## Mise à jour de l'information urgente de sécurité

### Contacts de connexion des sources d'énergie - Application du lubrifiant sur les sources d'énergie

#### Système Medtronic HeartWare™ HVAD™

#### **Référence Medtronic: FA817 Phase III**

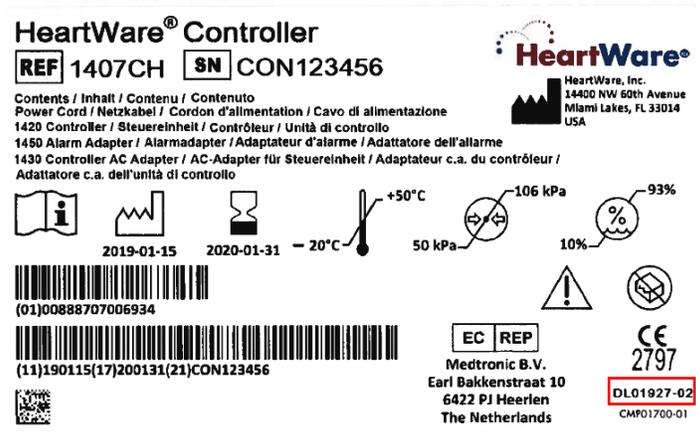
Les kits de contrôleurs (modèles 1400, 1401, 1407) contenant un adaptateur AC (modèle 1425 ou 1430) qui sont lubrifiés pendant la fabrication sont identifiés par le numéro d'étiquette du dispositif, DL01927-02, comme indiqué par l'emplacement entouré en rouge sur l'étiquette d'emballage ci-dessous.

Nous vous écrivons pour vous informer que Medtronic a obtenu l'approbation réglementaire nécessaire concernant le lubrifiant à appliquer sur les connecteurs de toutes les sources d'alimentation du système HeartWare™ HVAD™ (batterie, adaptateur AC et adaptateur DC) au moment de la fabrication. Les sources d'énergie identifiées et énumérées dans le tableau ci-dessus seront lubrifiées au moment de la fabrication, avant la distribution ; par conséquent, l'application du lubrifiant NE sera PLUS nécessaire à l'avenir par les représentants Medtronic sur le terrain.
